Vedr. endringssøknad, for gbnr. 119/156, 119/367-369, 123/126, Karmøy

På vegne av tiltakshaver, IFF DuPont Nutrition Norge AS, har vi utarbeidet vedlagt søknad om endret posisjon for pumpekum, som tidligere har fått rammetillatelse.

Bilde som viser ny plassering av tiltaket. Opprinnelig omsøkt plassering med grønn skravur.

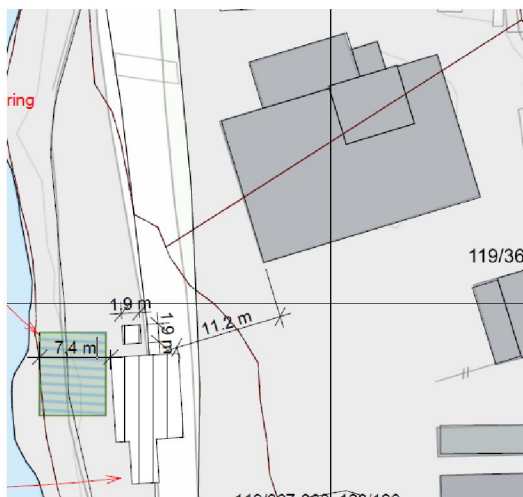
Pumpekum søkes nå plassert som i bildet under, grønn skravur viser opprinnelig omsøkt plassering:

Tiltakshaver har funnet at dette er en mer fornuftig plassering av pumpekummen. Det er tidligere også søkt om og gitt tillatelse til endret lokasjon (se bilde under) og til igangsettelse av grunnarbeider, samt plassering av pumpekum. Man har forståelse for at det må søkes om igangsettelsestillatelse på ny når man endrer posisjon, men ønsker altså ikke lenger å plassere tiltaket her. Det bes imidlertid om at igangsettelsestillatelse opprettholdes for arbeidene med å plassere sjøvannsledning, da denne ikke påvirkes i vesentlig grad av at selve sjøvannsinntakskummen flyttes.
